Europese aanbesteding, openbare procedure, Theatermechanica World Forum

Nota van inlichtingen

Versie	1
Datum	8-12-2020
Referentie	200092
Aanbesteder	Gemeente Den Haag
Copyright	Bedrijfsvoeringsexpertisecentrum Inkoop Fysiek Domein

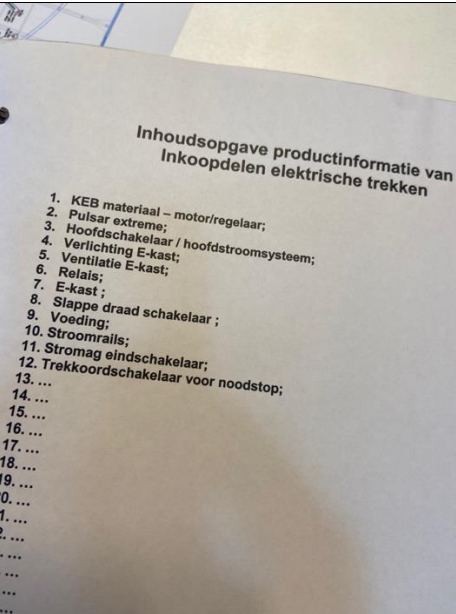
3.		Wanneer er een dubbele, primaire rem, op de aandrijving moet worden geplaatst, zouden wij door de gevraagde normen de ELL moeten verlagen tot	Nee, 165 kg is geen acceptabele ELL. Bij voorkeur wordt een ELL van 500 kg voorzien. In de werkschrijving staat aangegeven dat een beperking

ongeveer 165kG. Is dit acceptabel? Zo niet? kunt u ons de nieuwe uitgangspunten voor de aangeven?	tot 450 kg acceptabel zou zijn waarbij aangegeven dat het absolute minimum 400 kg zou kunnen zijn als dat een significante kostenbesparing met zich meebrengt.
